Impianto Agro-Fotovoltaico "Piana Borromea" della potenza di 54,5 MW integrato con impianto di accumulo da 10MW e relative opere di connessione da realizzare nel comune di Trapani in località "Borromea"

### Relazione sulle integrazioni richieste

## **Relazione di ottemperanza CTS Regione Sicilia**

La presente relazione viene prodotta in risposta alla richiesta di integrazioni della Commissione Tecnica Specialistica n. 279 del 16/05/2023. I paragrafi successivi riportano nel titolo il riferimento alla numerazione dei singoli punti delle richieste integrative trasmesse allo scopo di semplificare la lettura del presente documento. Inoltre, in allegato alla presente relazione sono riportati sia elaborati grafici e relazionali prodotti ex-novo per rispondere a specifiche richieste della CTS, sia elaborati già presenti all'atto della presentazione dell'istanza, aggiornati e riemessi in revisione B. Nel dettaglio gli elaborati prodotti sono riportati nella tabella seguente:

**Figura 2: confronto tra ortofoto e catasto fabbricati dell'Agenzia delle Entrate – ID 27**

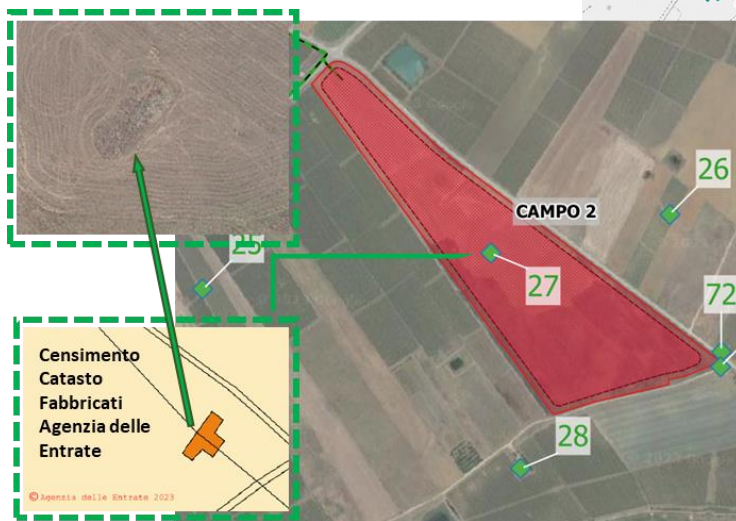
**Si rappresenta che i manufatti individuati non interferiscono con l'impianto e le opere ad esso connesso; in un unico caso si rileva la presenza di un bene nel campo 2 (Id 27) censito dal catasto Fabbricati dell'Agenzia delle Entrate, tuttavia, dal confronto su ortofoto si evince che nella realtà non è presente alcun bene (cfr. immagine seguente).**

**Figura 1: Localizzazione dei manufatti edilizi rurali nei pressi dell'area di impianto**

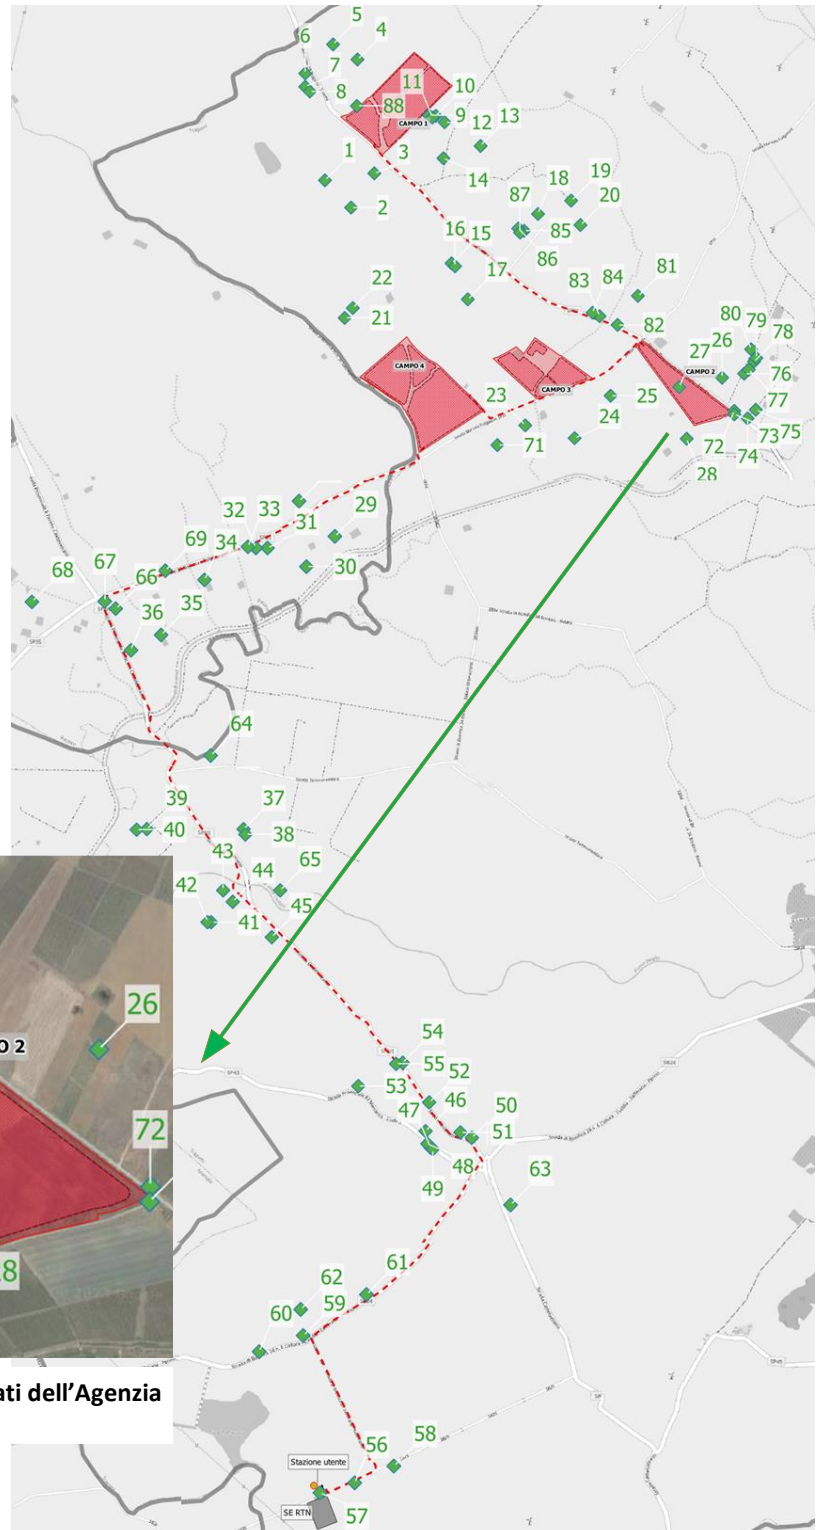
Si rimanda inoltre all'elaborato "F0454DR03A-RS12.REL.0019.I1.Documentazione fotografica relativa ai manufatti edilizi rurali presenti nell'area di impianto", per la localizzazione e la rappresentazione fotografica dei manufatti presenti nei pressi dell'impianto in progetto.

Figura 2: stralcio planimetria con indicazione interferenze tra ramo idrico e cavidotto

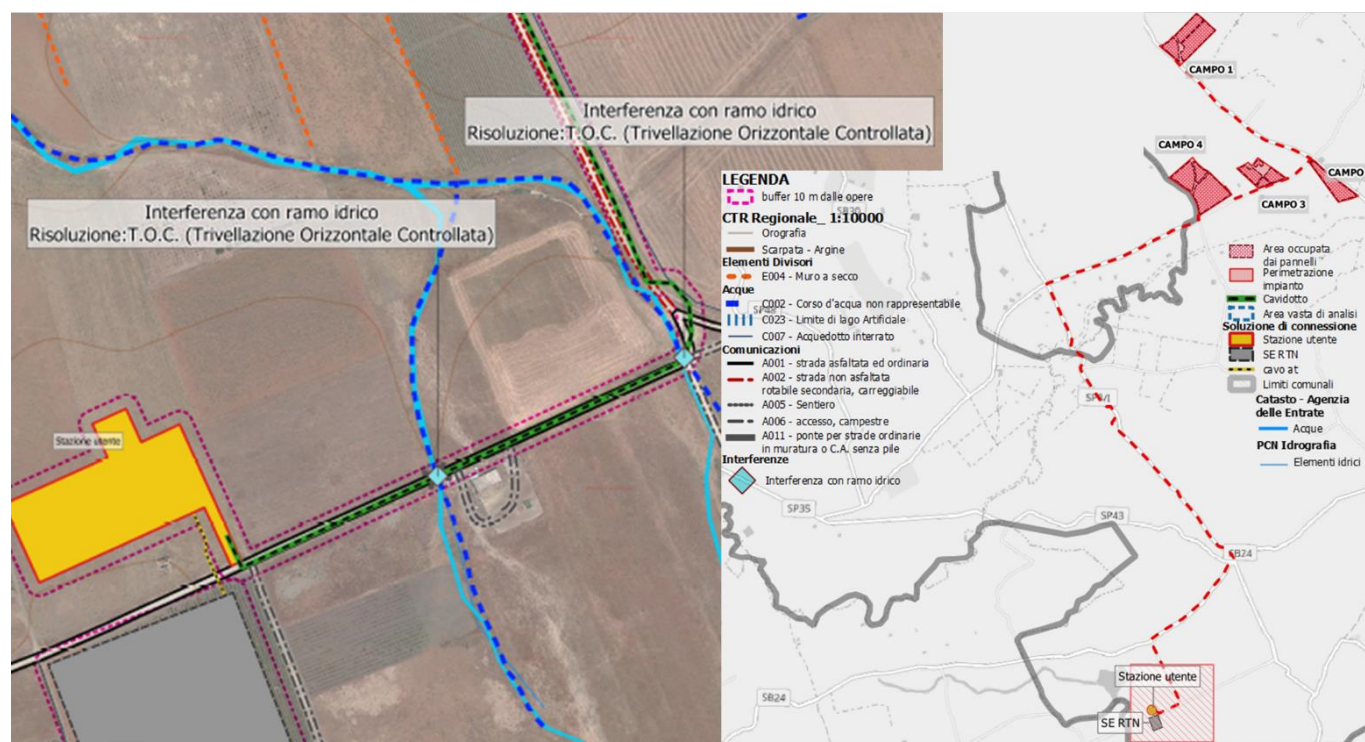
Nel caso delle sovrapposizioni con il **ramo idrico o con tombini**, la risoluzione avverrà posando il cavidotto mediante T.O.C. (Trivellazione Orizzontale Controllata, tecnologia per la posa in opera senza "scavo a cielo aperto"). **Si ottiene in questo modo una riduzione dell'impatto ambientale NON intaccando in nessun modo la vegetazione ripariale eventualmente presente lungo le reti fluviali, pertanto non sono necessarie misure di salvaguardia o mitigazione.** Si riporta di seguito stralcio della planimetria sopracitata con l'individuazione di alcune delle interferenze rilevate.

Figura 3: particolari risoluzioni interferenze rilevate

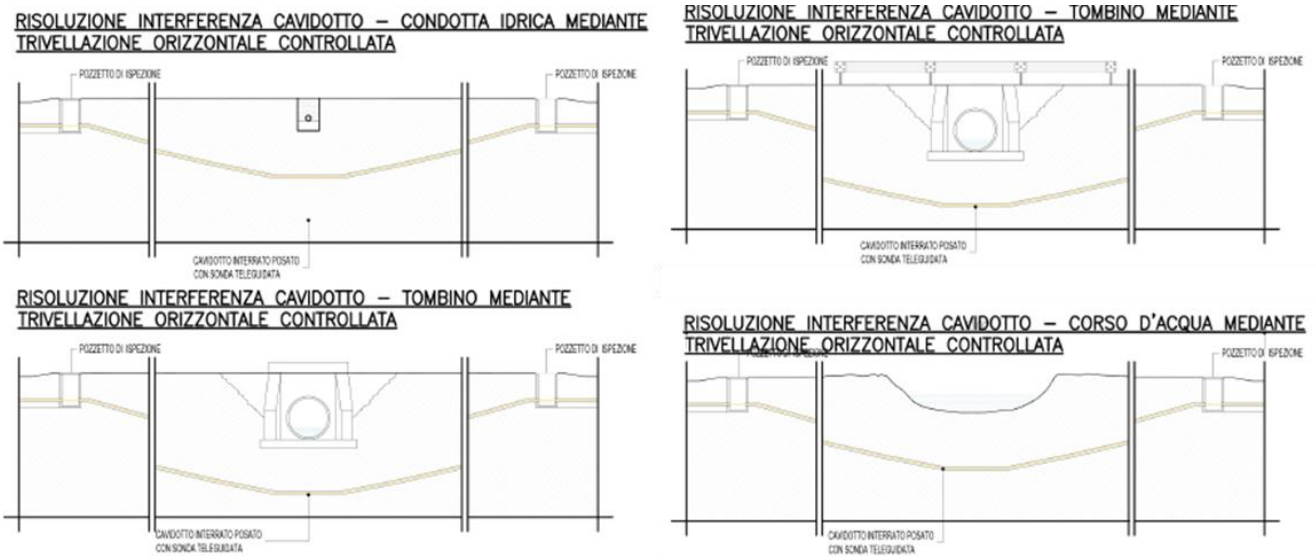
Si rimanda inoltre all'elaborato emesso in prima istanza F0454AT14A-RS.12.EPD.0028.Particolari costruttivi cavidotti e pozzetti nel quale è riportato il particolare della risoluzione di alcune delle interferenze rilevate e del quale si riporta a titolo esemplificativo uno stralcio.

Figura 4: stralcio planimetrico elaborato F0454DT02A - RS12.SIA.0030.11. Planimetria degli elementi di potenziale funzionalità ecologica e paesaggistica e relative interferenze

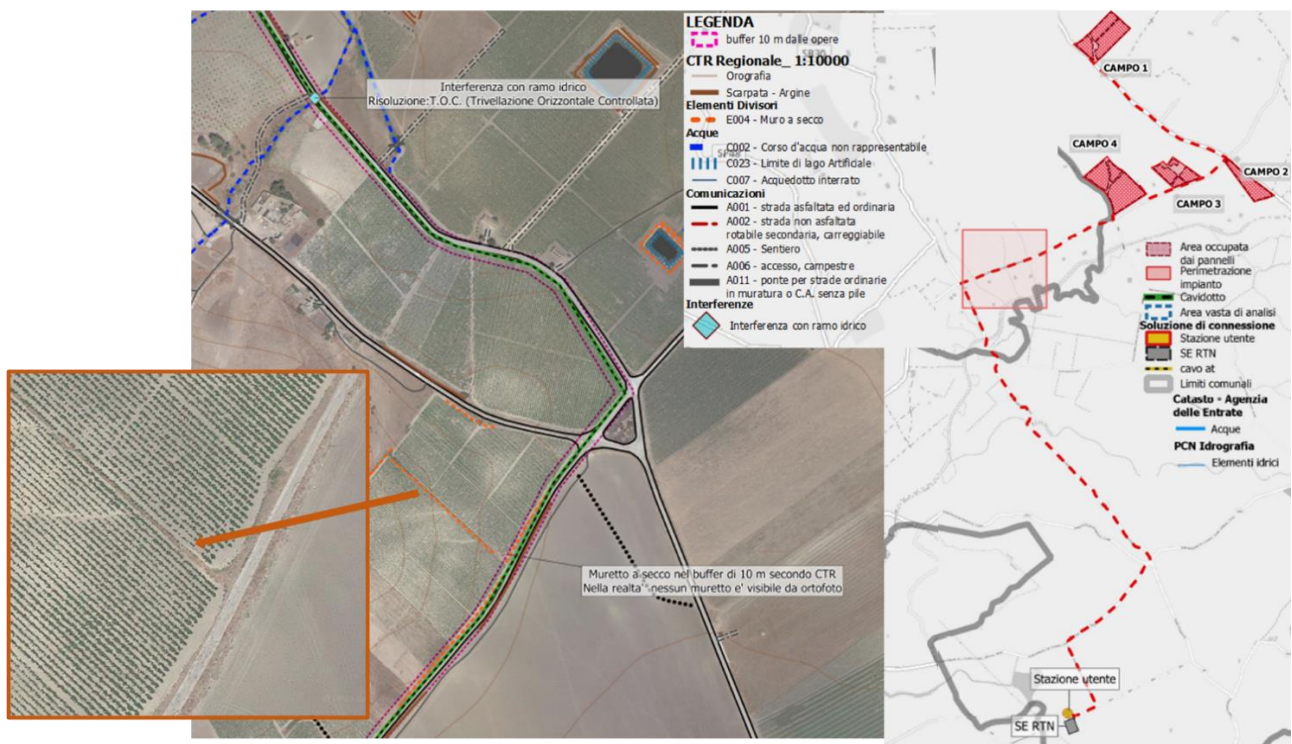
Considerando invece gli **elementi antropici quali muretti a secco**, secondo la CTR si rileva la presenza degli stessi nel buffer di 10 m dalle opere; **bisogna specificare che NON VI È CORRISPONDENZA TRA LA CTR REGIONALE AL 10000 E L'EFFETTIVO STATO DEI LUOGHI** anche guardando l'ortofoto, l'intensa attività agricola in zona probabilmente ha modificato, nel corso degli anni, quanto riportato sulla CTR; **per tale motivo non si prevedono interventi di mantenimento o manutenzione** (cfr. stralcio planimetrico riportato di seguito).

Figura 6: Individuazione dell'area in evoluzione (nel rettangolo verde il dettaglio dell'area interessata da vegetazione naturale coinvolta nella realizzazione dei pannelli)

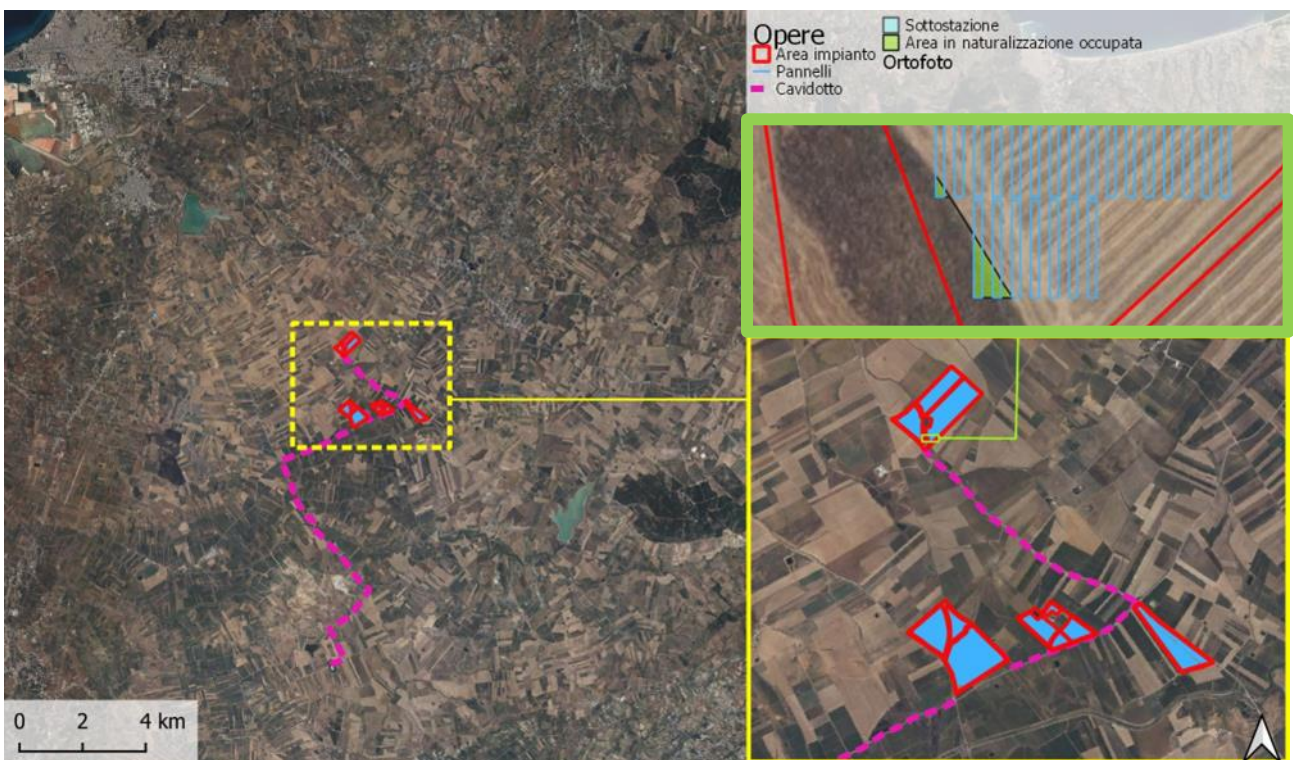
Dalle analisi effettuate mediante fotointerpretazione, l'area di installazione dei pannelli è caratterizzata ad oggi maggiormente da terreno coltivato. La valutazione compiuta individua solo una piccola porzione di terreno sulla quale verranno realizzati i pannelli suscettibile alla trasformazione ad area naturaliforme poiché non coltivata; si tratta di un'area pari a 115 m<sup>2</sup> (cfr. figura seguente).

Tale superficie, come meglio riportato nella successiva immagine cartografica, si trova a ridosso di un piccolo canale, collegato ad una vasca di raccolta dell'acqua per uso irriguo. Tale zona non risulta, al momento, coltivata e appare caratterizzata da vegetazione naturale in evoluzione.

**Va sottolineato che la porzione naturaliforme sottratta risulta molto esigua e che la sua rimessa a coltura a seguito della realizzazione dell'impianto agro-fotovoltaico non compromette in alcun modo il ruolo ecologico costituito dal canale che, di fatto, è interessato in misura notevolmente ridotta dalla realizzazione dell'impianto. Inoltre, l'eventuale ruolo di piccolo corridoio ecologico, utilizzato dalla fauna terrestre per raggiungere eventualmente la vasca citata, resta inalterato e, di conseguenza, anche il possibile ruolo trofico per eventuale fauna di dimensioni maggiori o avifauna.**

Figura 7: Rappresentazione della scarsa significatività del disturbo nei confronti della viabilità in fase di progetto (Fonte: ns. elaborazioni su dati ANAS, 2020)

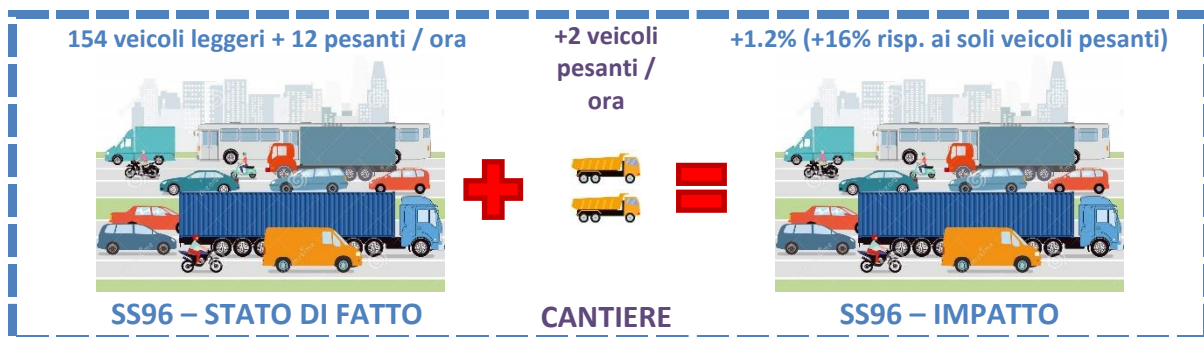
Nell'ipotesi (cautelativa) che le attività di cantiere necessitino di un **flusso veicolare di circa 2 mezzi/ora**, le attività di cantiere produrrebbero, a parità delle attuali condizioni, un incremento dell'1,2% di veicoli rispetto ai veicoli complessivamente in transito sulla SS A29DIR-A.

L'impatto sul solo traffico pesante sarebbe invece pari al 16%, dato apparentemente alto ma assolutamente **compatibile con le capacità di assorbimento da parte della viabilità esistente**.

Figura 8:Carta dell'intervisibilità

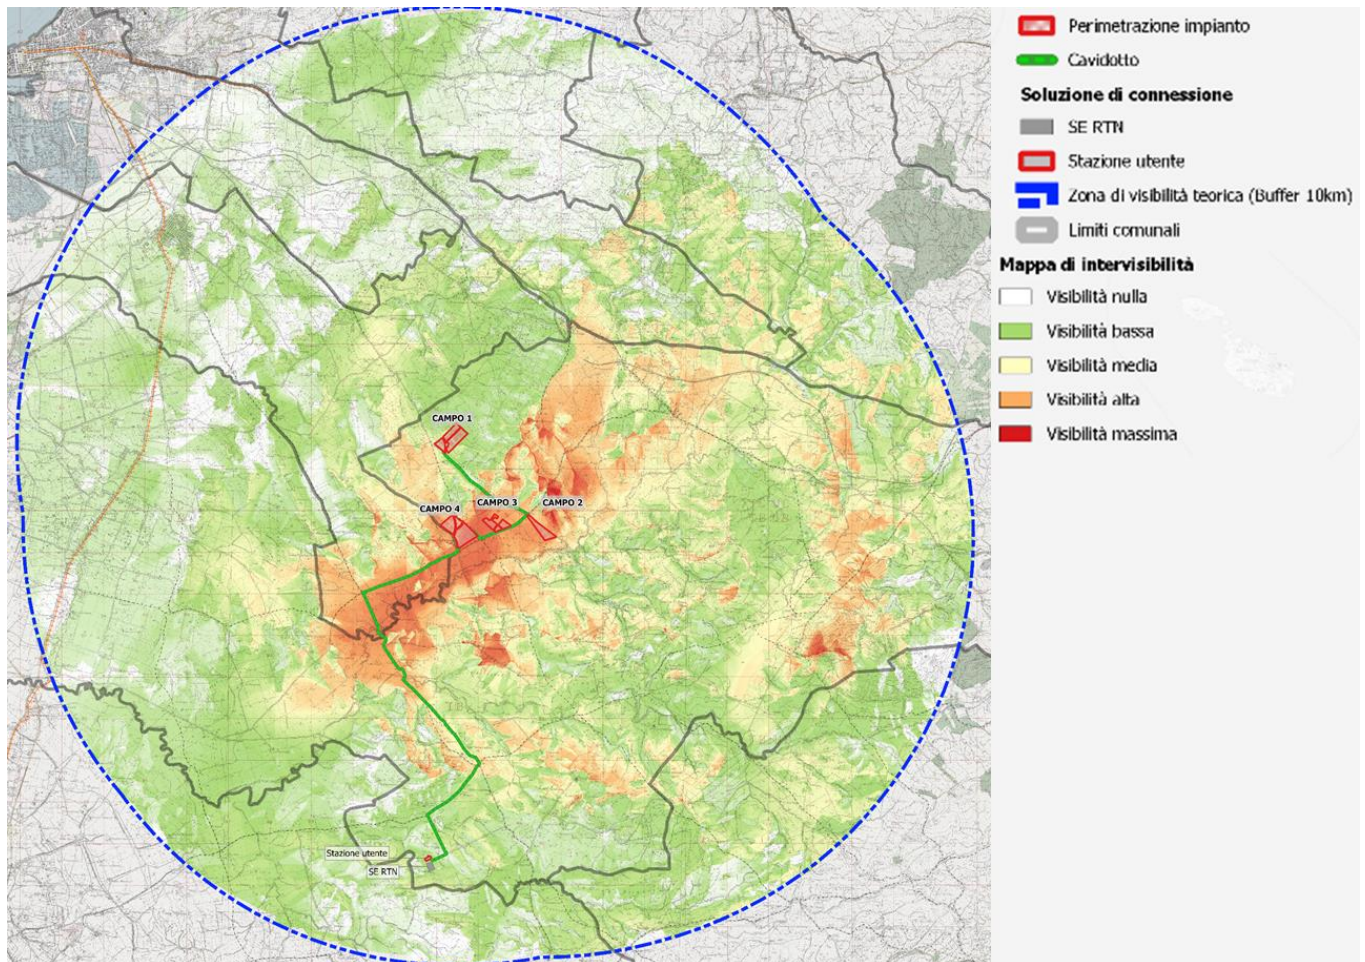
In risposta ai presenti punti, si riporta di seguito la carta di intervisibilità con indicazione delle aree da cui l'impianto è visibile e si rimanda all'elaborato F0454DT07A-RS.12.SIA.0035.I1.Fotorendering stato ante e post operam nel quale sono ben rappresentati lo stato attuale attraverso immagini a "volo d'uccello", le caratteristiche morfologiche dei luoghi e la situazione ante e post operam considerando punti di vista ritenuti significativi.

Figura 9: Sezioni del terreno – Stato di progetto\_ CAMPO 1

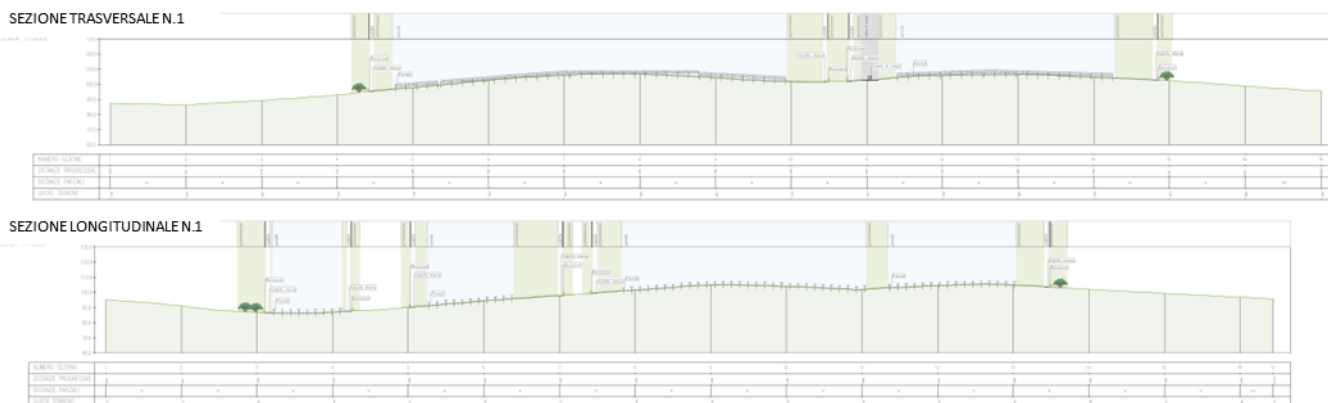
- (i) Per quanto concerne gli allegati grafici legati alle modifiche della morfologia del suolo, si rimanda agli elaborati già presentati in prima emissione: *F0454AT07A-RS.12.EPD.0021.Sezioni del terreno - stato di fatto*, *F0454AT08A-RS.12.EPD.0021.Sezioni del terreno - stato di progetto*, *F0454AT12A\_RS.12.EPD.0026.Planimetria del tracciato dell'elettrodotto*; si riportano di seguito immagini di riferimento di alcuni degli elaborati sopracitati.

**Figura 11: stralcio dell'elaborato "Planimetria delle opere di mitigazione"**

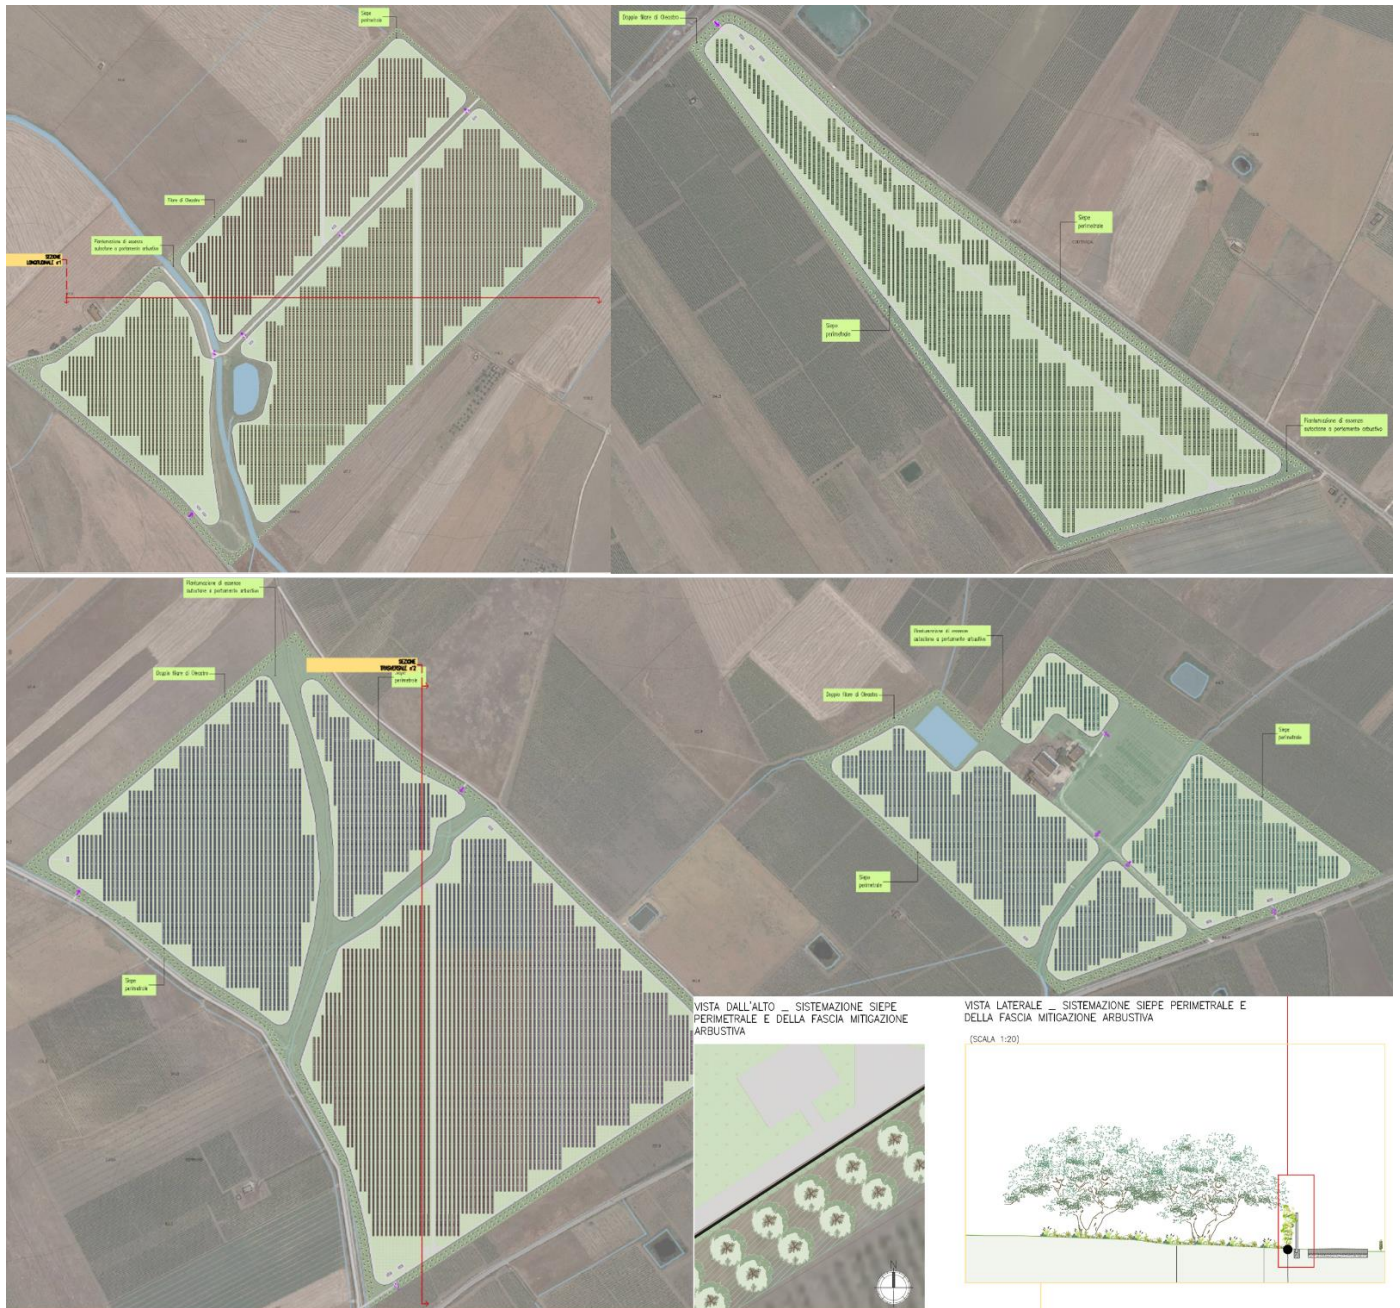
- **F0454AT09A\_RS.12.EPD.0023.Planimetria delle opere di mitigazione:** in tale elaborato è possibile osservare l'abaco delle specie erbacee e arbustive che saranno utilizzate per la realizzazione delle opere di mitigazione oltre all'individuazione in dettaglio degli interventi in pianta e sezione. Si riporta di seguito uno stralcio dell'elaborato citato.
